**MRAe**

**Avis délibéré  
Création d'un parc solaire au sol  
sur la commune de Conches-en-Ouche (27)**

N° MRAe 2022-4739

*Habitats naturels ou semi-naturels (source : dossier)*

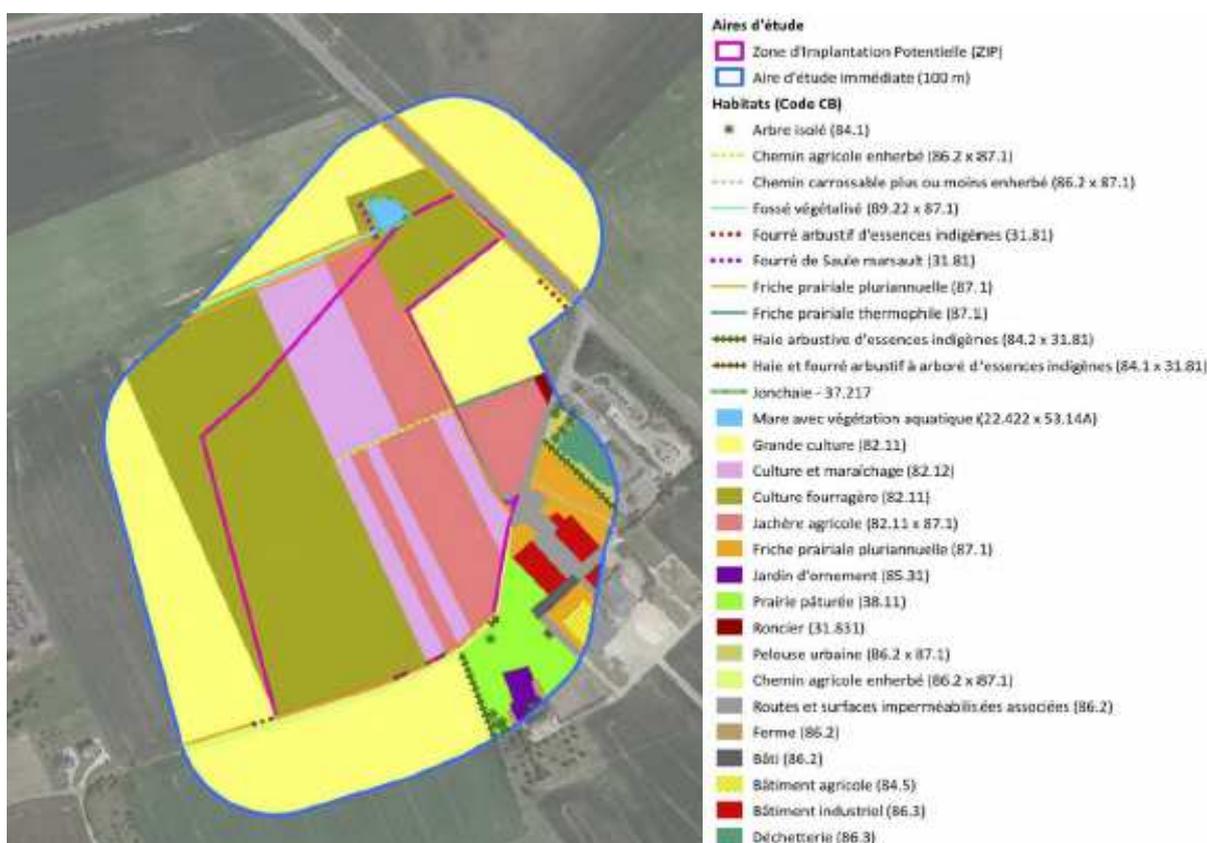
Les relevés de terrain ont permis d'inventorier une centaine d'espèces floristiques. Deux espèces sont d'intérêt : le Potamot crépu, identifié comme « *quasi-menacé* » et localisé au niveau de la mare Censuelle, et la Vulpie queue-d'écureuil, considérée comme patrimoniale, localisée en bordure du site du projet, le long du chemin rural (p. 55 EI). En revanche, aucune espèce n'est protégée. La mare constitue, pour le maître d'ouvrage, un « *enjeu modéré* », qualification assortie de motivations (p. 55), mais la méthode de pondération des enjeux n'est pas décrite. Le maître d'ouvrage qualifie les enjeux des autres parties du site de « *très faibles* » à « *faibles* ».

Dans l'ensemble, sous réserve de l'interprétation de l'annexe 2 (non fournie, comme déjà souligné au paragraphe 2. du présent avis), l'analyse apparaît bien faite, bien expliquée, avec un niveau de détail suffisant et des cartes didactiques localisant les enjeux sur la zone. Au-delà, la principale carence est l'absence d'élément de méthode sur la pondération du niveau d'enjeu, comme indiqué ci-dessus. Certains enjeux paraissent sous-estimés : par exemple, les enjeux des espèces patrimoniales sont qualifiés de « faibles ». Par ailleurs, le dossier indique en page 60 que « *le peuplement avifaunistique de la ZIP, de l'AEI et de l'AE [aires d'étude immédiate et éloignée] est peu diversifié sur le plan quantitatif et qualitatif* » tout en rappelant « *la présence simultanée d'espèces de cortèges des milieux semi-ouverts, boisés et anthropiques* », ce qui paraît contradictoire.

***L'autorité environnementale recommande de compléter l'analyse de l'état initial par la description de la méthodologie employée ayant conduit à la pondération des différents enjeux identifiés. Elle recommande également de réévaluer à cette aune les niveaux d'enjeux des espèces en présence – notamment les espèces patrimoniales ou qualifiées de « quasi menacées ».***
